**Oggetto: Istanza di Provvedimento Autorizzatorio Unico Regionale ai sensi dell'articolo 27-bis del decreto legislativo 3 aprile 2006, n. 152, relativa all'intervento di regolarizzazione dei bordi e delle pendenze delle superfici di chiusura del I e II lotto della discarica per rifiuti non pericolosi, ubicata in contrada La Riccia – Giardinello nel Comune di Taranto, di proprietà della Italcave S.p.A.**  
**Precisazioni.**

**INTERVENTO DI REGOLARIZZAZIONE DEI BORDI E DELLE PENDENZE DELLE SUPERFICI DI CHIUSURA DEL I E II LOTTO DELLA DISCARICA UBICATA IN CONTRADA LA RICCIA – GIARDINELLO NEL COMUNE DI TARANTO**

***Riscontro parere Regione Puglia – Sezione Tutela e Valorizzazione del Paesaggio prot. 145/001495 del 26/02/19***

***Riscontro parere ARPA Puglia prot. 14227 del 26/02/19***

Figura 5 – Quote di progetto dopo chiusura definitiva

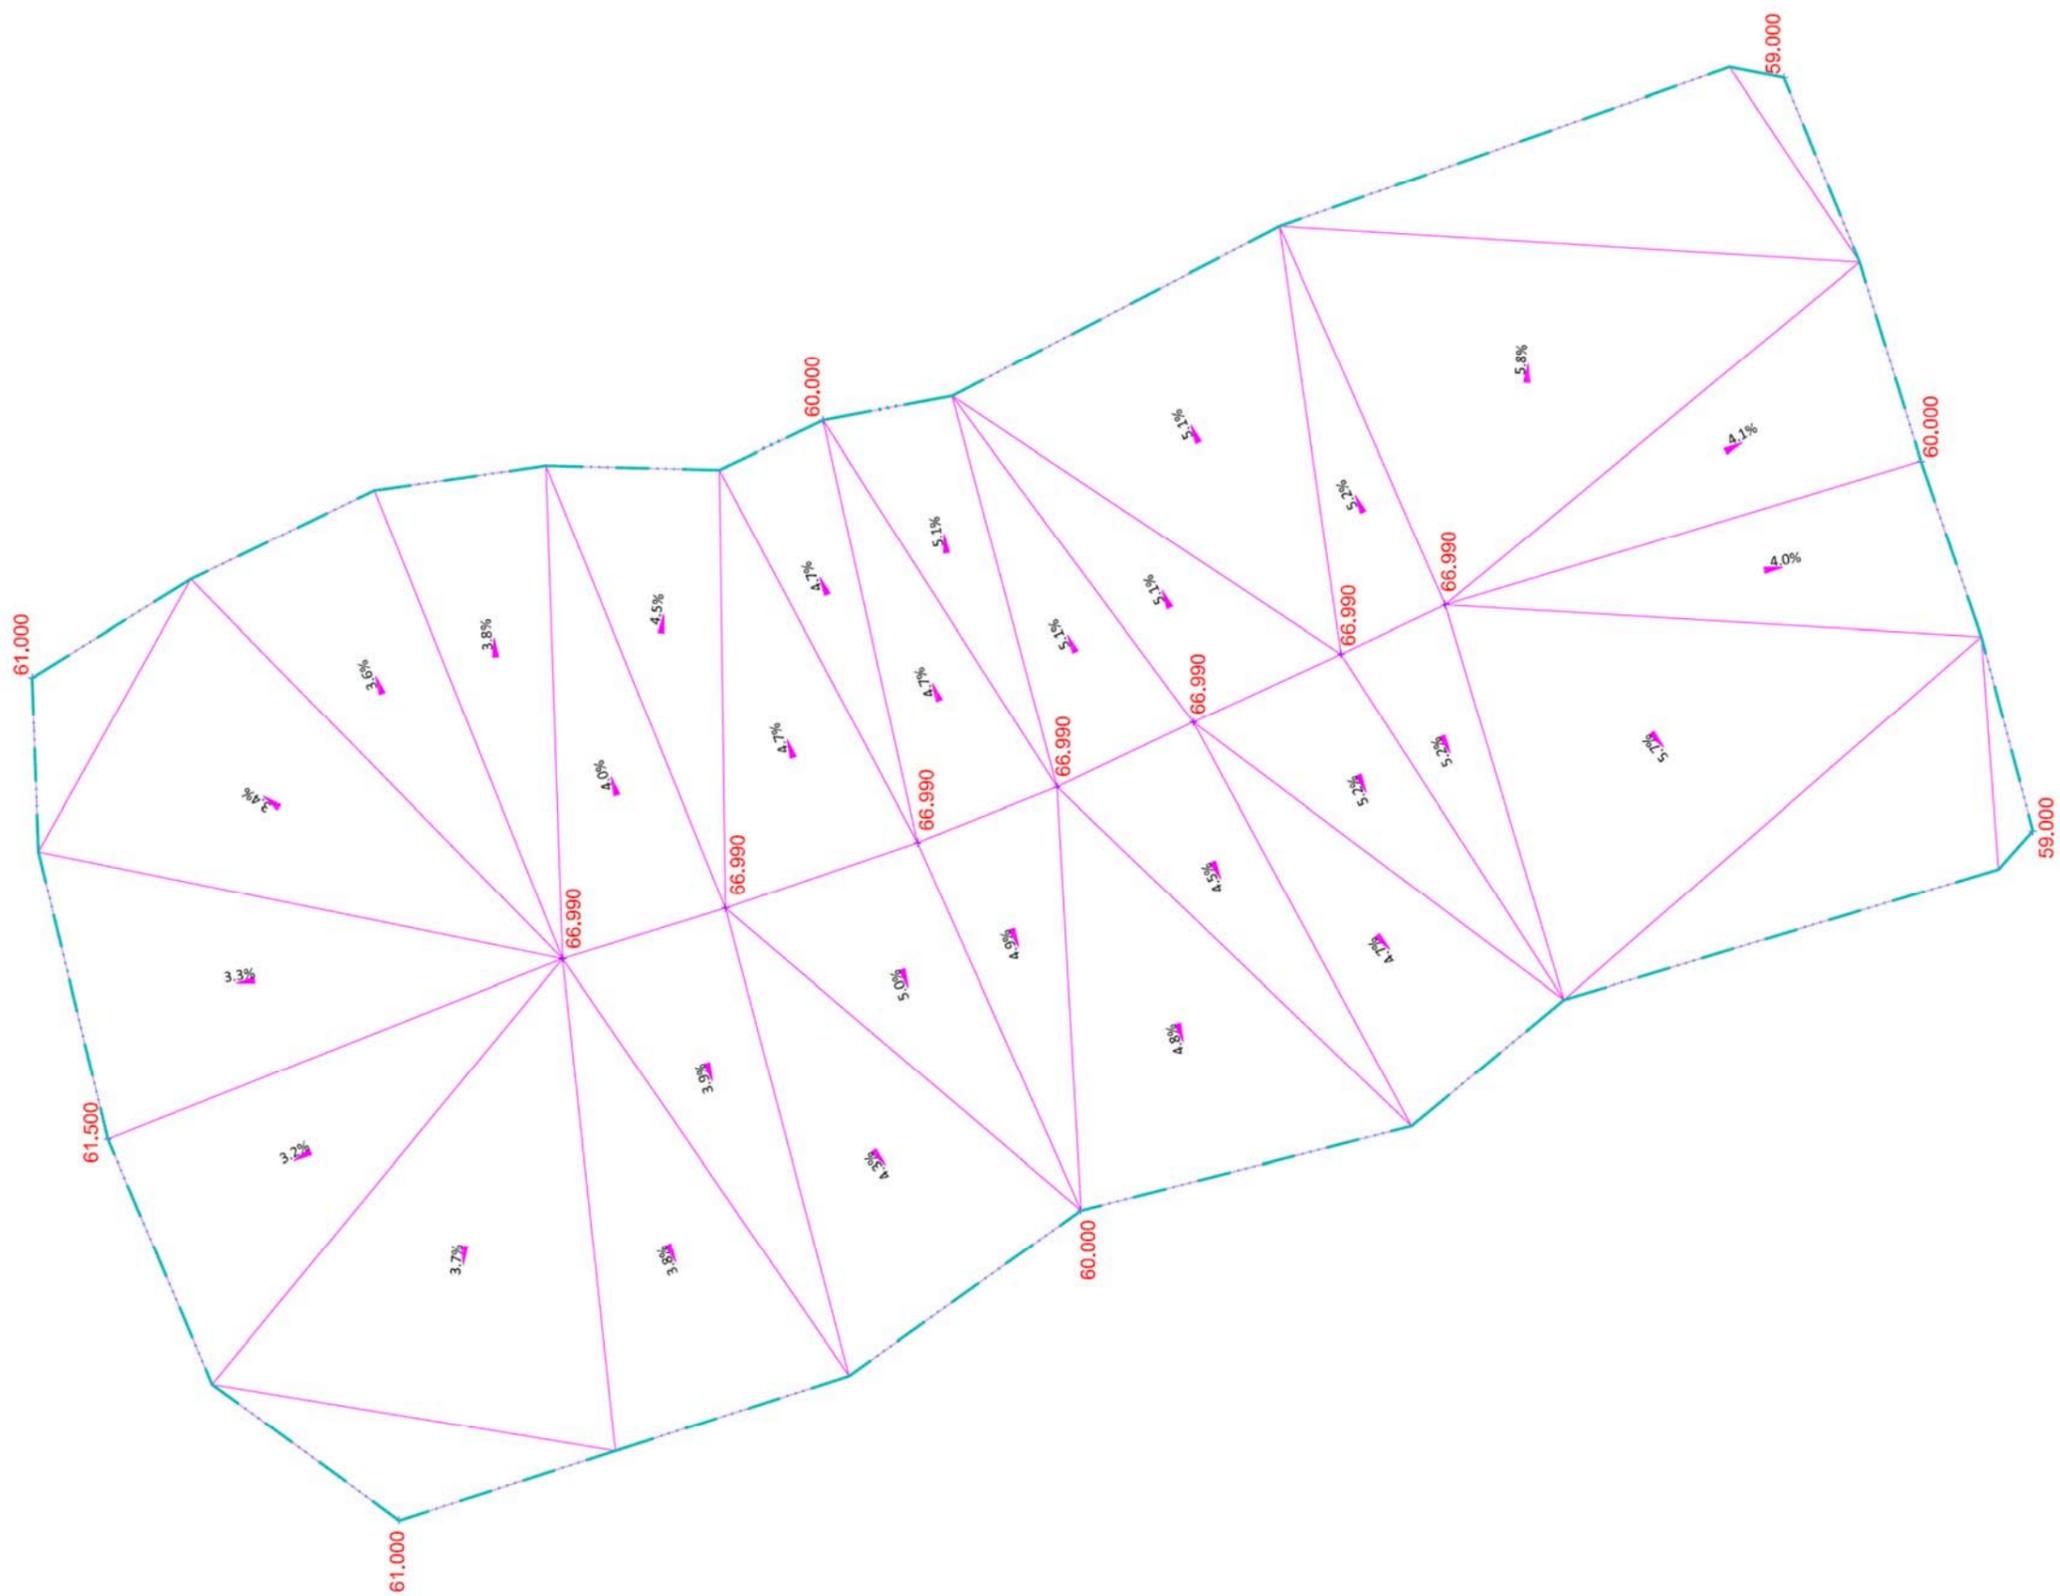
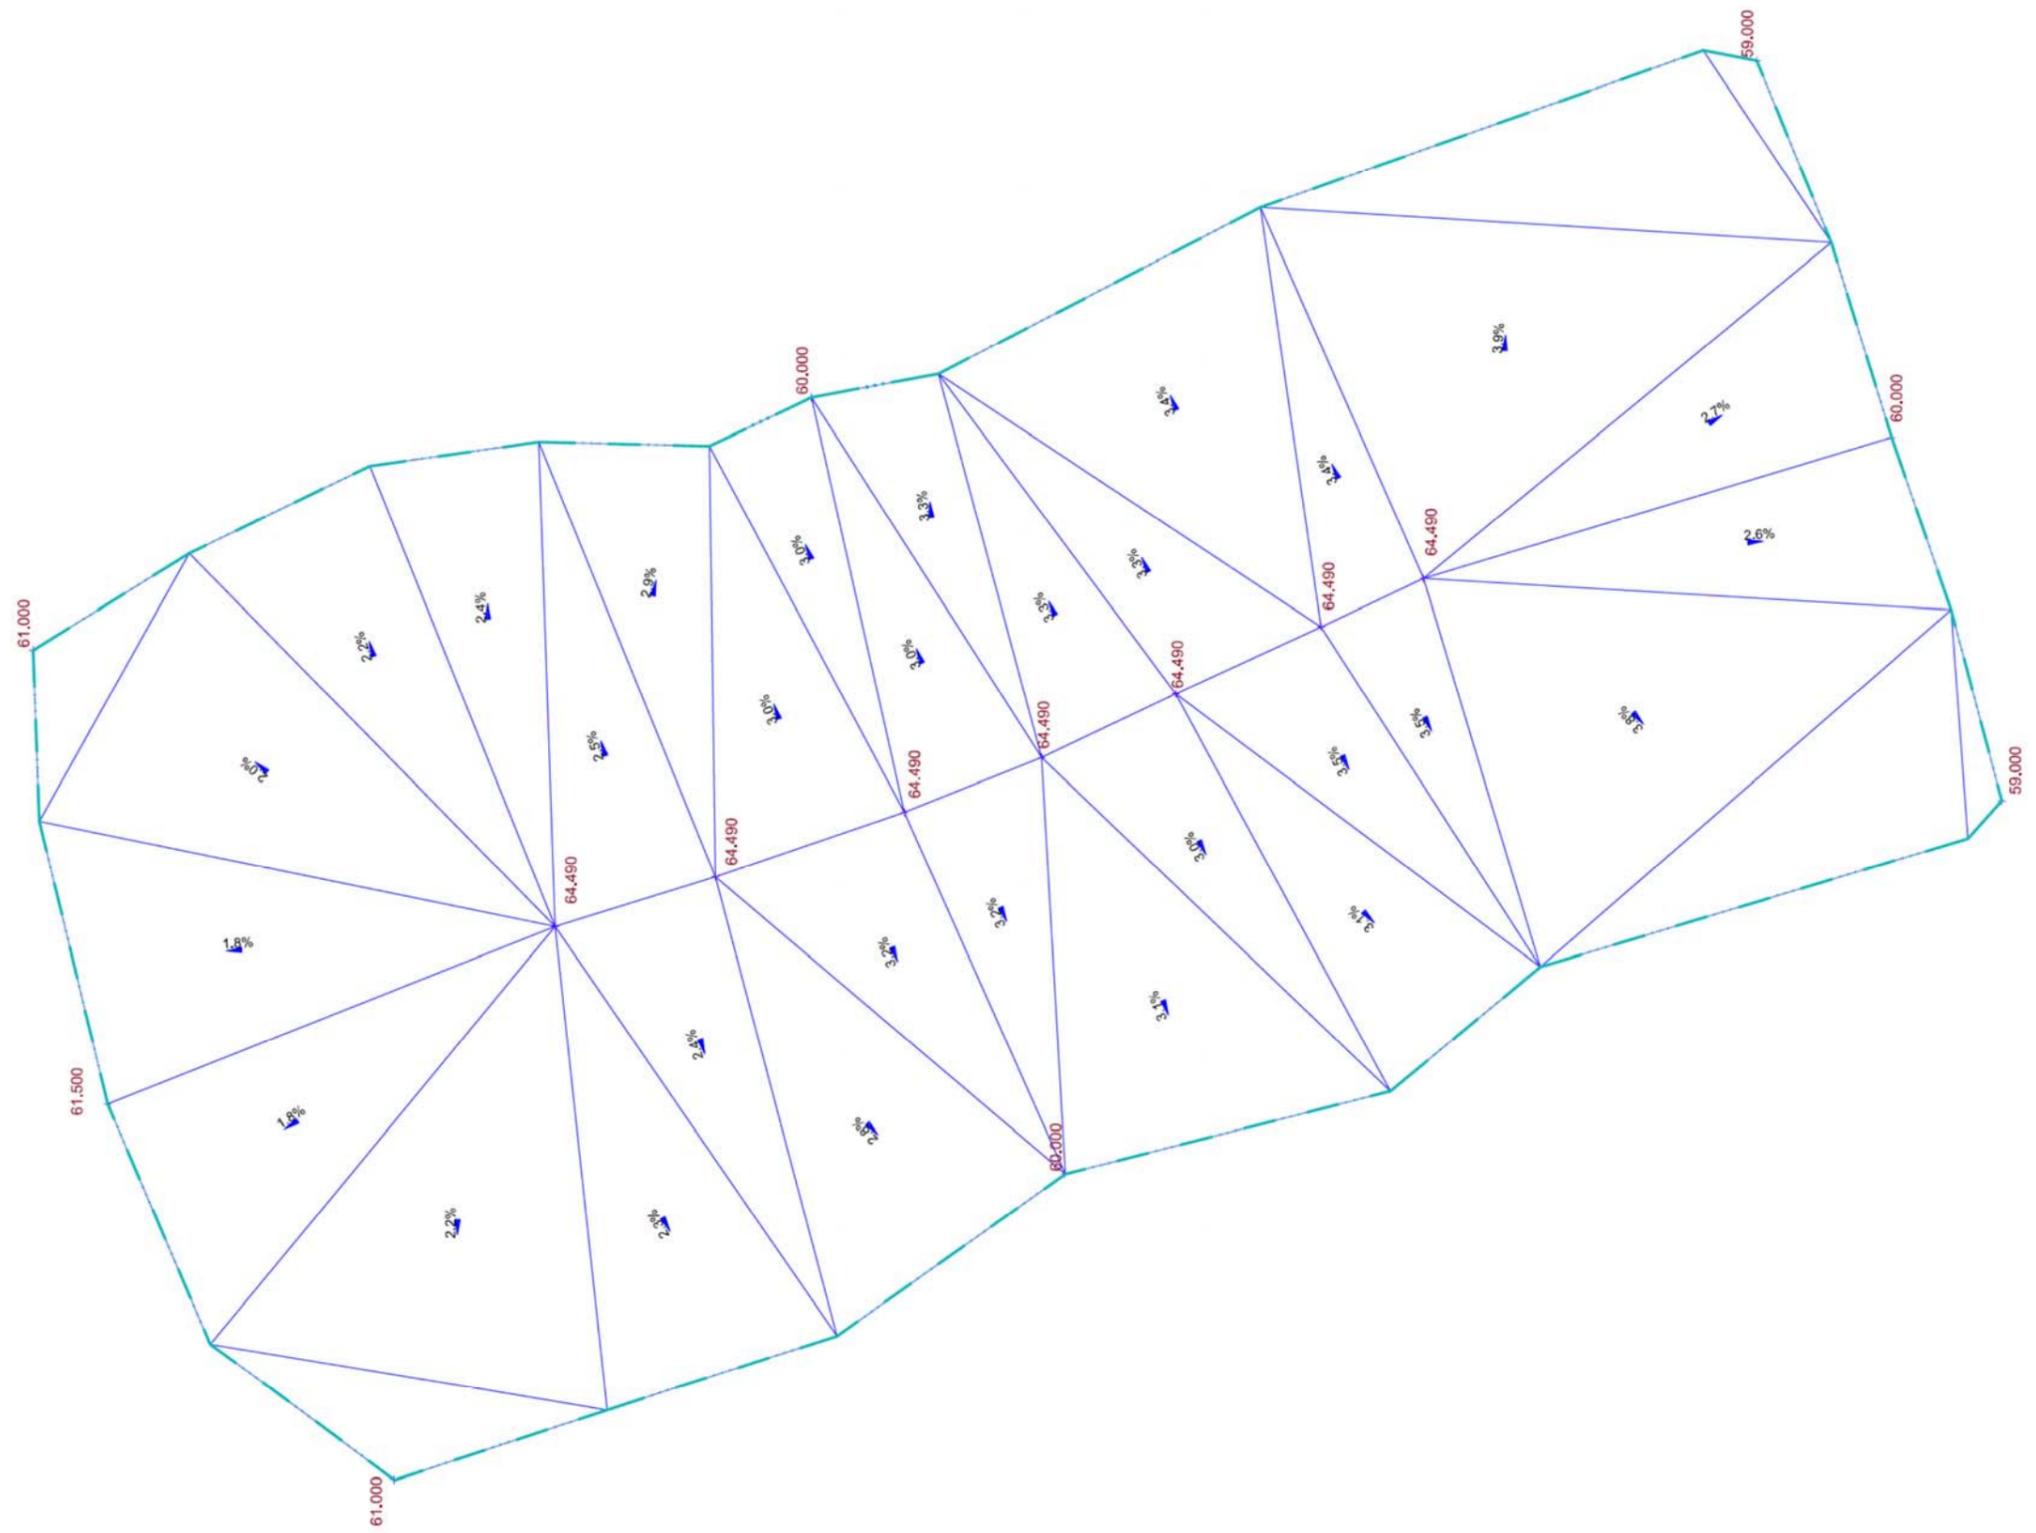
In particolare nelle Figure 5 e 6 sono rappresentate rispettivamente le quote di progetto dopo la chiusura definitiva (pendenza media di circa il 5%) e quelle dopo gli assestamenti di ca. 2,5 metri previsti nel periodo trentennale di post-gestione (pendenza media del 3%). Quest'ultima pendenza, in ragione della tipologia di materiale di copertura finale, garantirà il corretto deflusso delle acque incidenti sull'area di discarica verso le canalette perimetrali di raccolta.

Pertanto, per il I e II lotto, in ragione della morfologia del sito, appare abbastanza chiaro che per garantire una pendenza regolare di circa il 5% su tutta la superficie della discarica non si può non procedere ad una regolarizzazione degli stessi bordi, partendo dalla quota maggiore (Nord-Est).

**Pertanto si ritiene che l'intervento progettato sia il più idoneo dal punto di vista tecnico a garantire sia corretto deflusso delle acque meteoriche verso le canalette laterali (in conformità a quanto previsto dal DLgs 36/03) e sia la stabilità dei rifiuti.**

Figura 1: Rosa dei venti in prossimità del biofiltro (2017)

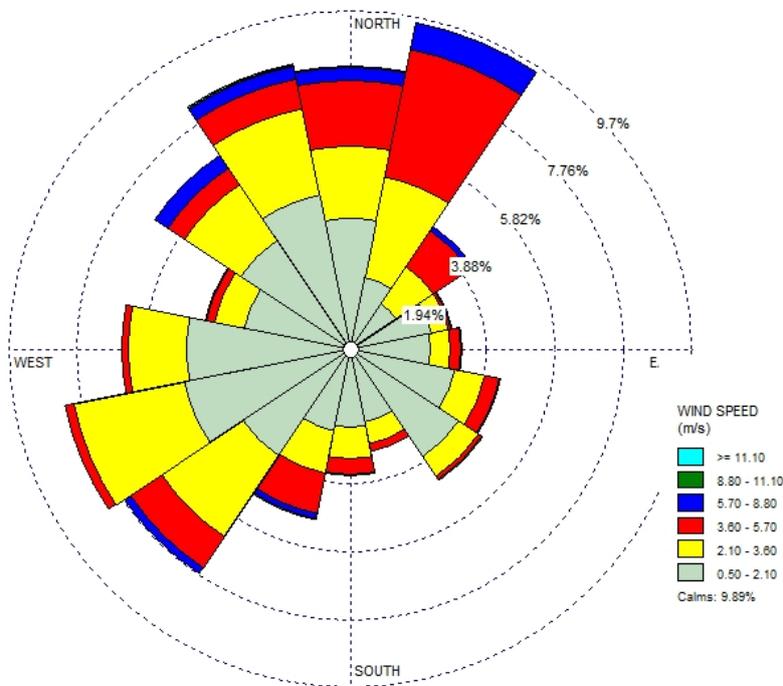
Si prende atto di quanto richiesto da ARPA.

Nell'elaborato "*Studio di impatto odorigeno*" è stata erroneamente riportata la figura della rosa dei venti relativa ad un altro nodo.

Di seguito si riporta la tabella con la distribuzione statistica delle velocità del vento aggregata per classi per il nodo in prossimità del biofiltro (nodo 10,15) e la relativa rosa dei venti *corretta*.
